## Vysvětlení zadávací dokumentace VI.

| <b>Název veřejné zakázky:</b>                | <i>Výstavba haly pro zemědělské stroje a rekonstrukce učeben</i>                                                                                                                                                                                                      |

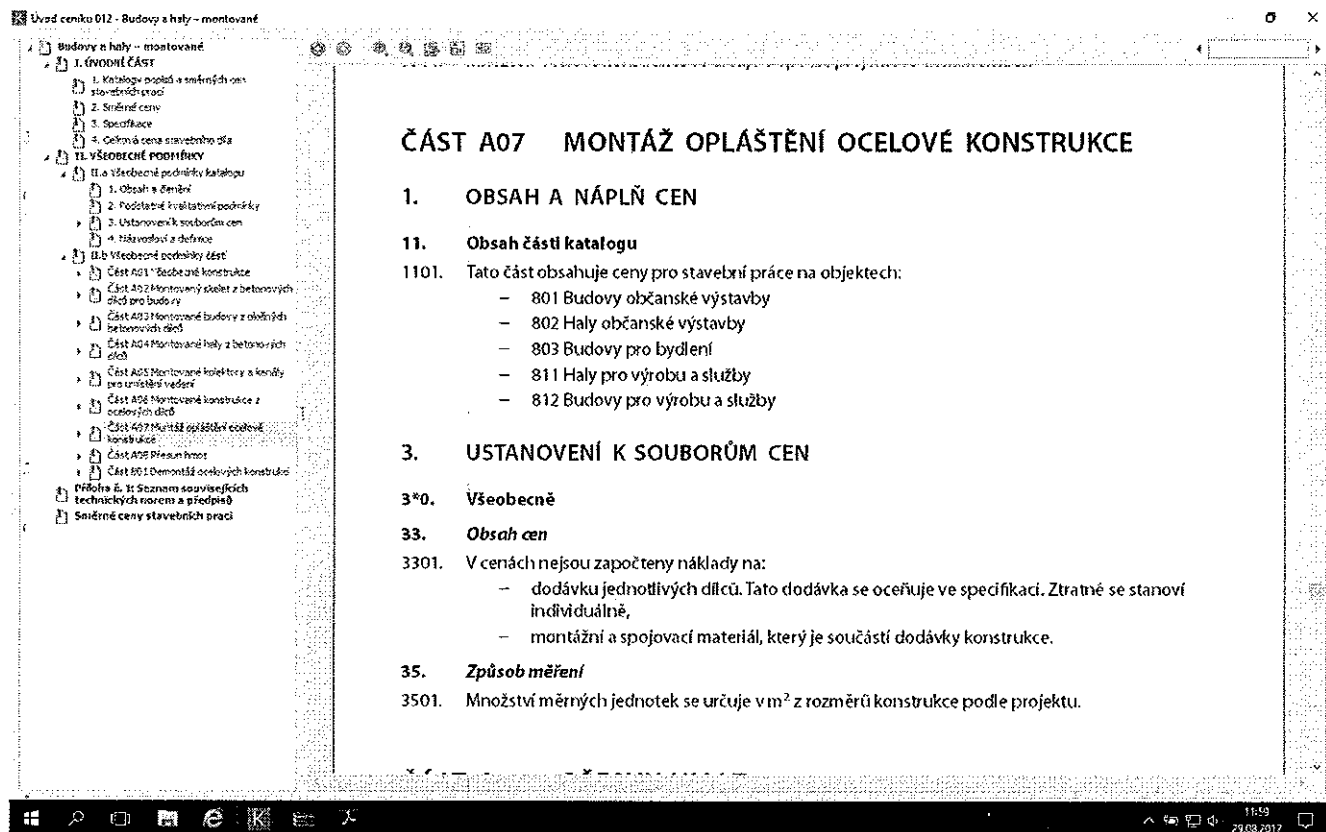
Ve výkazu výměr objektu SO1 Hala pro zemědělské stroje je uvedena pol.č.20 Podsyp pod základové konstrukce ... frakce 16-32mm - 270,821m<sup>3</sup>. Ve výpočtu množství je uvažováno s tloušťkou 0,15m. Ve výkresové části, řez A-A, je zakreslena tloušťka štěrkového polštáře 200mm stejně jako je uvedeno v Technické zprávě, ale ve skladbě Skl.2 je uvedena tloušťka 150 mm a frakce 0-32mm. Žádáme o prověření nesouladu a případnou opravu výkazu výměr.

Odpověď: Je použita frakce 16-32 v tl. 150 mm. Opraveno v řezu A-A a technické zprávě.

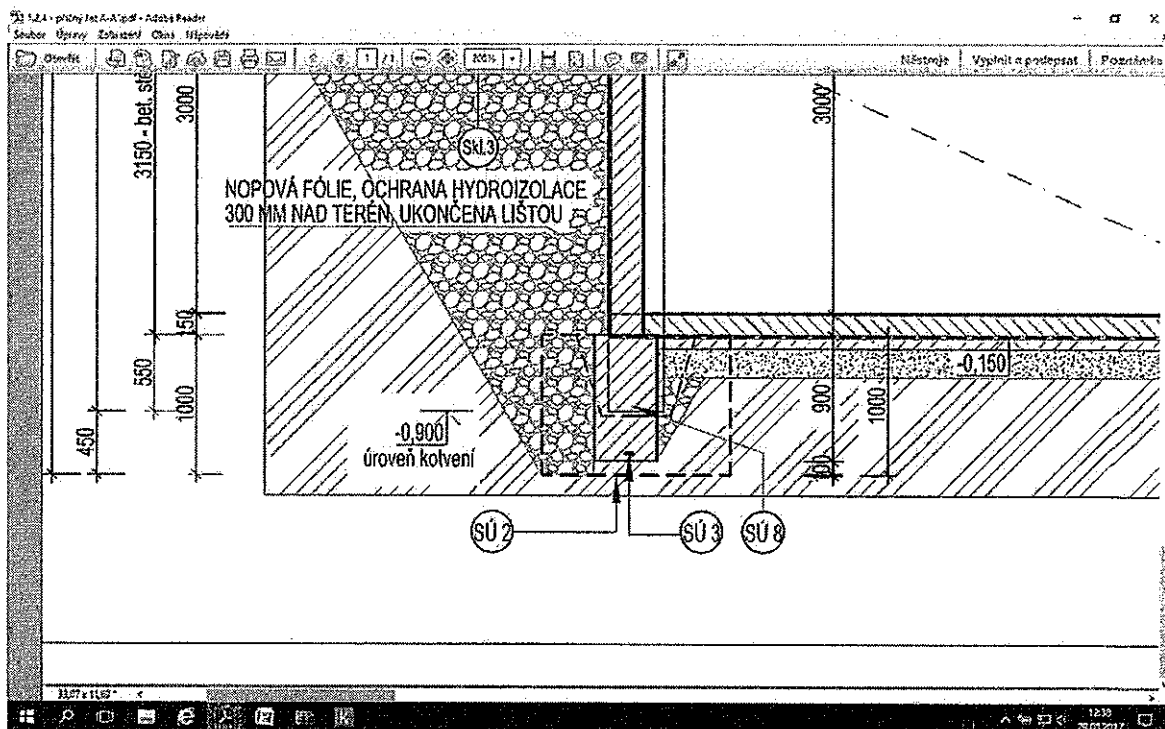
Žádáme o prověření množství u položky č. 44 - montáž krytin střech ocelových konstrukcí .....

Podle našeho názoru rozměry ve výkazu výměr neodpovídají projektové dokumentaci a přepočet indexem 1,2 neodpovídá způsobu určení množství v cenové soustavě. Přikládáme výpis z katalogu, kde je uvedeno jak se stanovuje množství dané položky.

Odpověď: Výměra opravena v soupisu prací s výkazem výměr
